**Modulo per la presentazione delle osservazioni per i piani/programmi/progetti sottoposti a procedimenti di valutazione ambientale di competenza statale**

ID: Codice procedura (ID\_VIP/ID\_MATTM):10844

Impianto per la produzione di energia elettrica da fonte eolica, costituito da 6 aerogeneratori della potenza complessiva di 37,2 MW, un sistema di accumulo da 25 MW e relative opere connesse in località "Rempillo" nel comune di Pitigliano (GR).

## TESTO DELLE OSSERVAZIONI

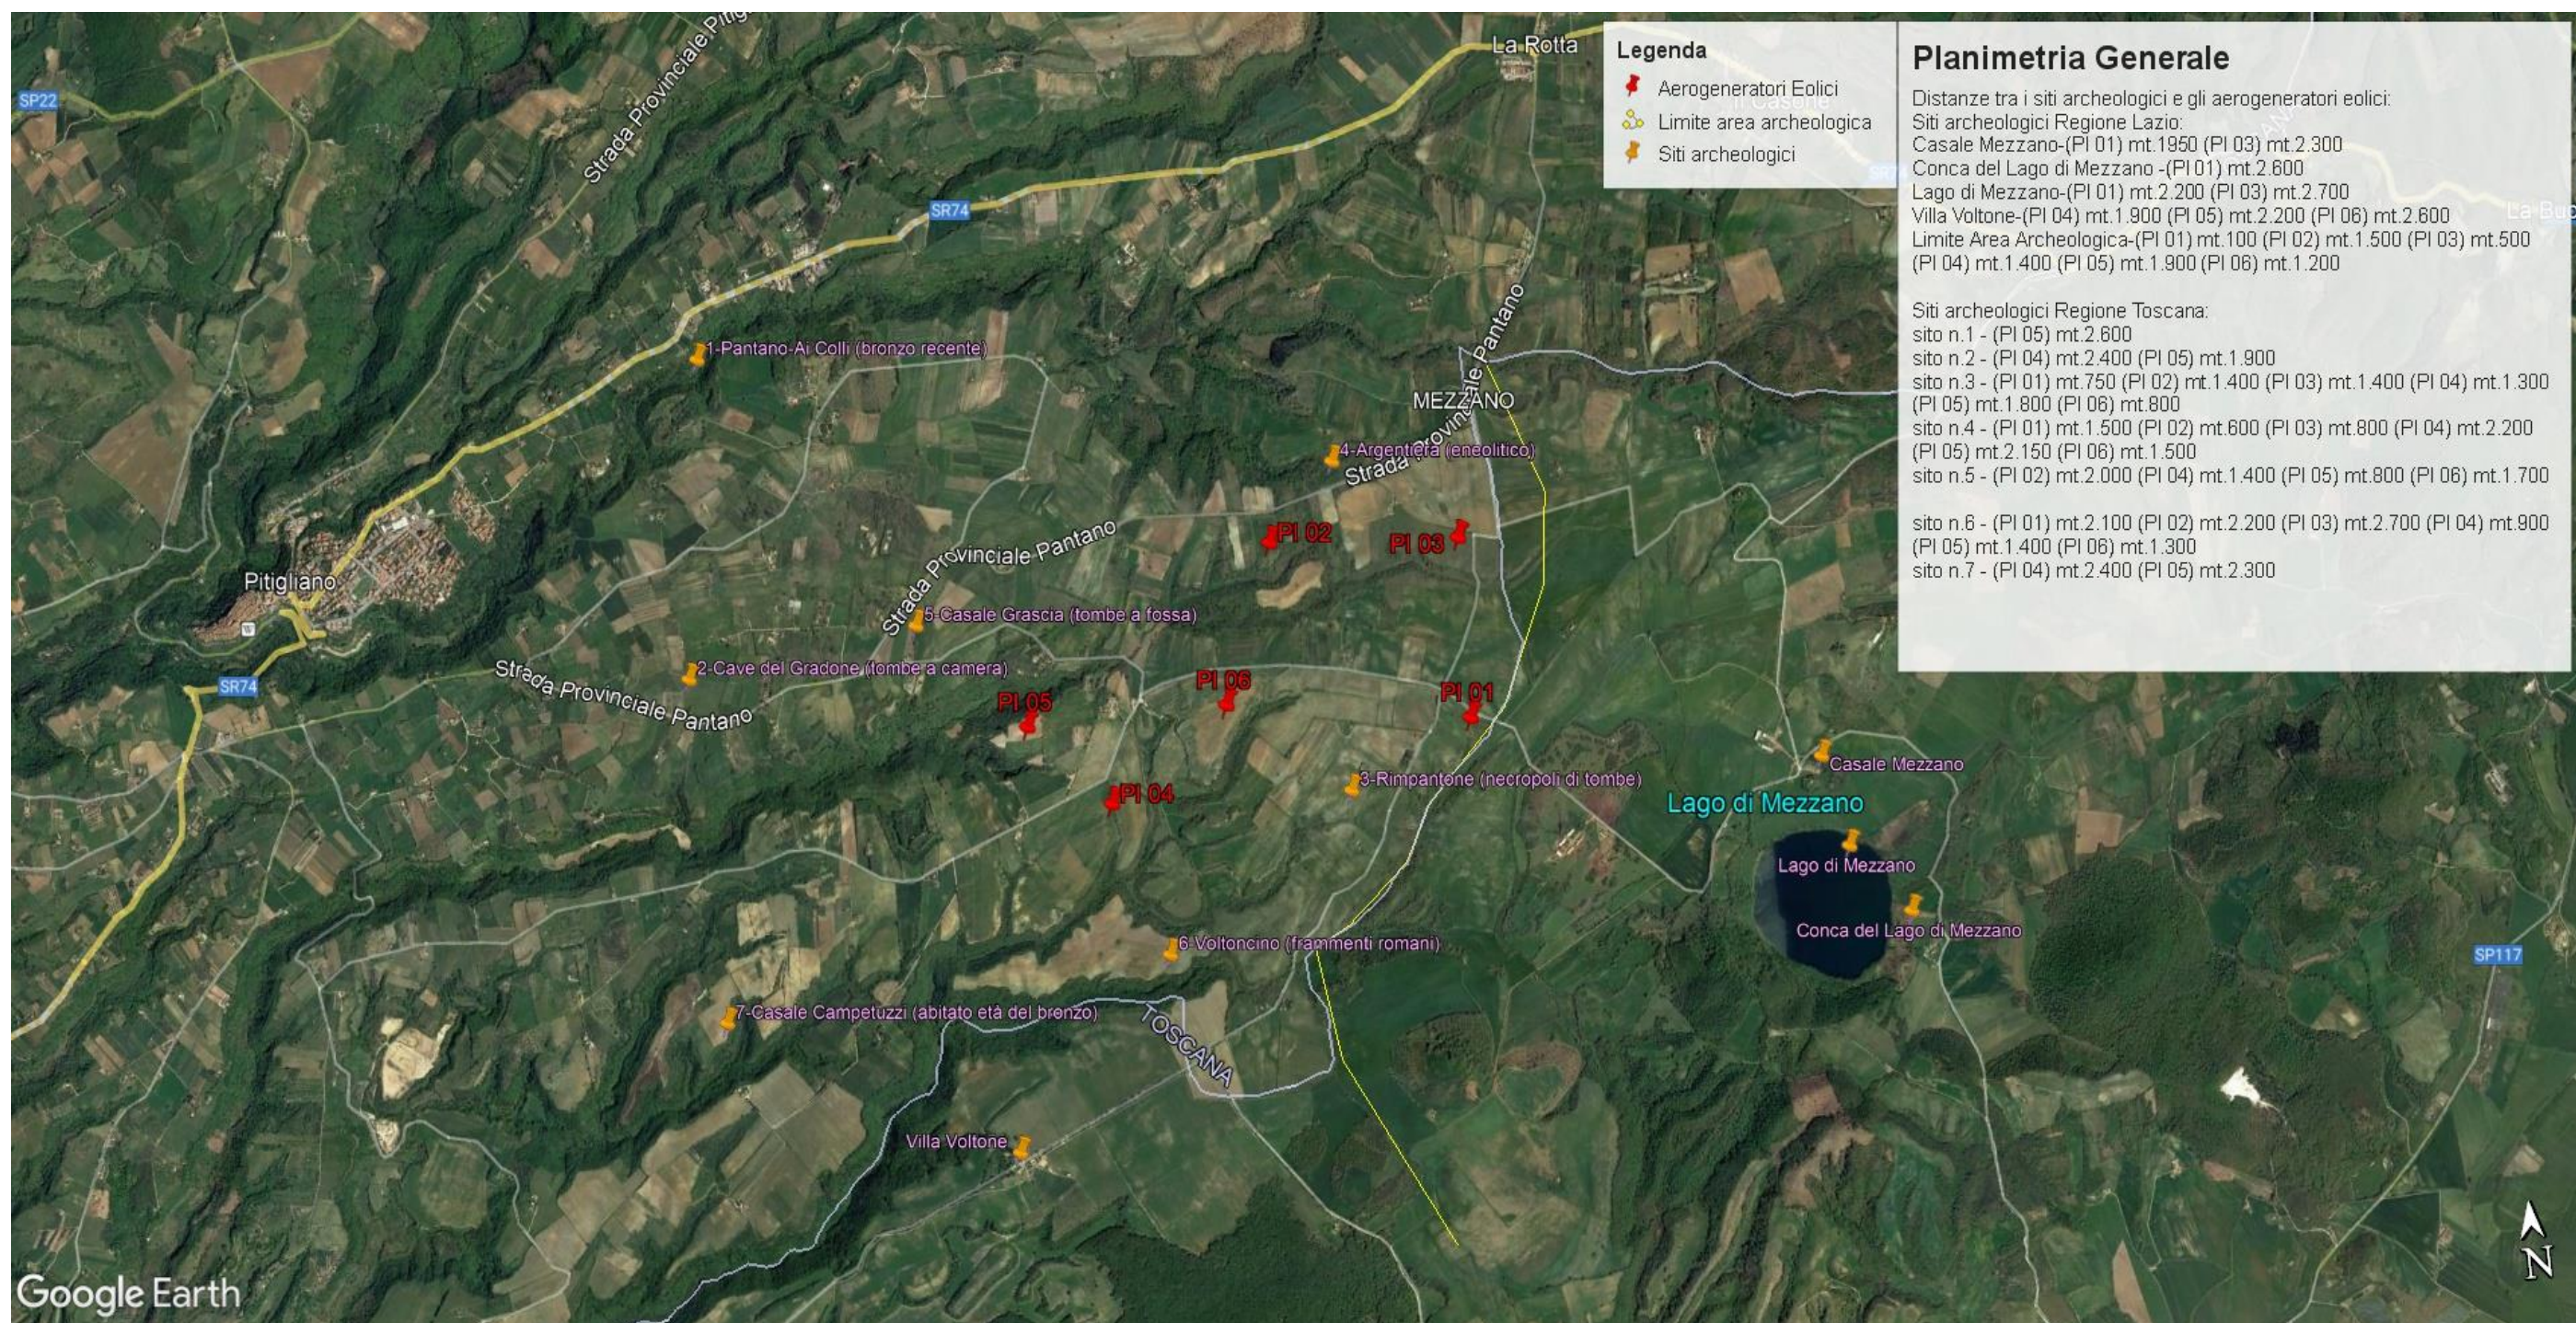
Inoltre, la zona in cui insisterebbe l'impianto eolico industriale Rempillo è compresa nelle fasce di rispetto di 3 km di diversi beni archeologici tutelati dalla parte II del Codice dei Beni Culturali (vedi Allegato, immagine n. 3). Inoltre le pale P04 e P05 ricadono all'interno di un'area archeologica che la Proponente vorrebbe cancellare per il semplice fatto che non è riportata nel documento regionale ma nel documento provinciale come meglio dettagliato nell'Osservazione n. 5. Alla luce di quanto documentato appare chiaro quindi che la collocazione dell'impianto non ha tenuto conto alcuno dei vincoli dell'area nella quale è stato progettato e l'inserimento dell'impianto eolico nel paesaggio e sul territorio non è corretto (Allegato IV delle Linee guida nazionali di cui al D.M dello Sviluppo economico del 10.09.2010).

Le zone di interesse archeologico evidenziate nell'immagine n. 3 a cui si aggiungono anche l'importante abitato protostorico di Sorgenti della Nova e Ruderì del Castello altomedioevale che si trovano a circa 4 km dalle aree in cui è stato progettato l'impianto eolico industriale. Poco più lontano i resti del castello medioevale “Morroneccio”. Nell'area vasta le preziose necropoli eneolitiche (Poggi Alti) ed etrusche di Pitigliano, Sovana e Sorano.

**Immagine n. 4** Situazione di saturazione da impianti FER nella provincia di Viterbo. Non sono riportati gli impianti fotovoltaici e agrivoltaici che hanno inciso per buona parte nel cumulo di impianti FER per superare già nel 2023 gli obiettivi del PNIEC assegnati alla Regione Lazio per il 20230.

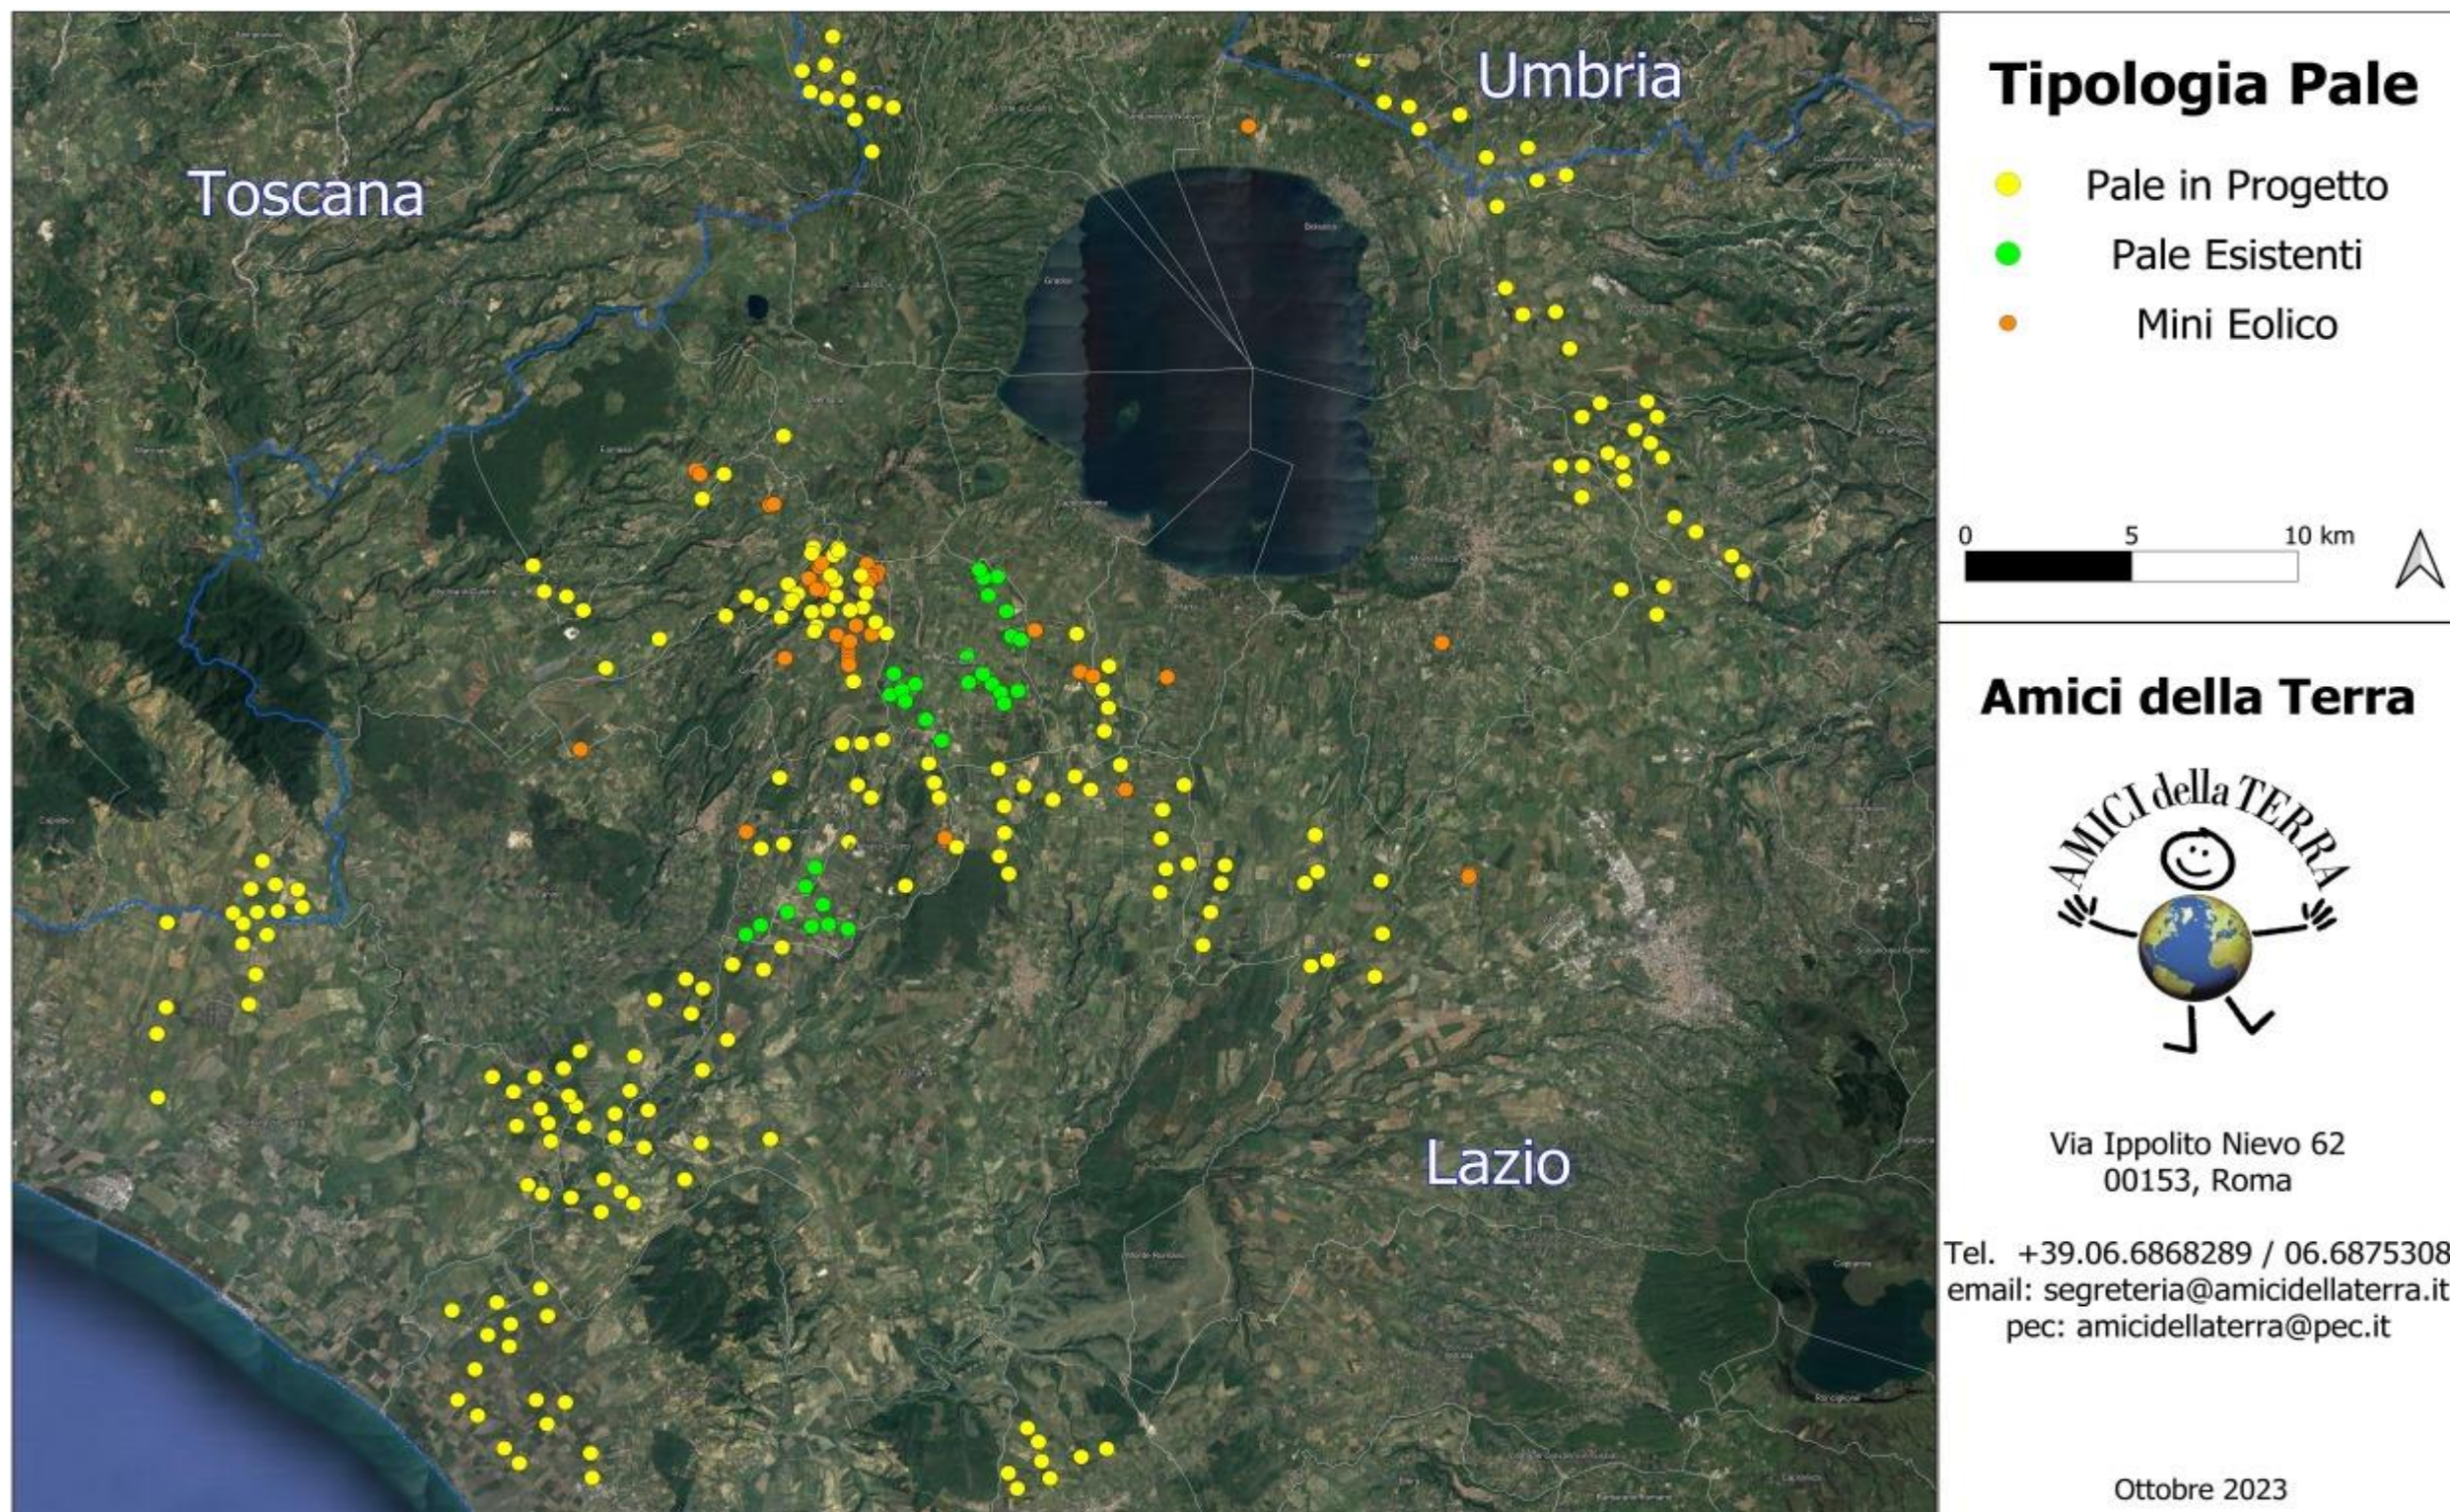
rappresenta una elevata criticità per la sostenibilità ambientale di ulteriori eventuali iniziative. L'impianto eolico "Rempillo" pur essendo "esterno al confine provinciale e regionale ma nelle sue immediate vicinanze ( a soli 100 metri i primi due aerogeneratori) oltre ad impattare sul territorio e sulle economie di tre Comuni del Lazio ( Farnese, Valentano e Latera) si trova nelle fasce di rispetto dei Beni di notevole interesse pubblico come si è evidenziate nelle Osservazioni nn. 1 e 2 e crea anche degli impatti negativi anche sui beni naturalistici come verrà dettagliato nell'Osservazione n. 4. Inoltre andrebbe a sommarsi al già enorme cumulo di impianti eolici e fotovoltaici e geotermici che già creano una elevata criticità ambientale nella provincia di Viterbo e interferiscono anche con il territorio toscano come si può vedere dalle immagini nn. 4 e 5 dell'Allegato n. 1.
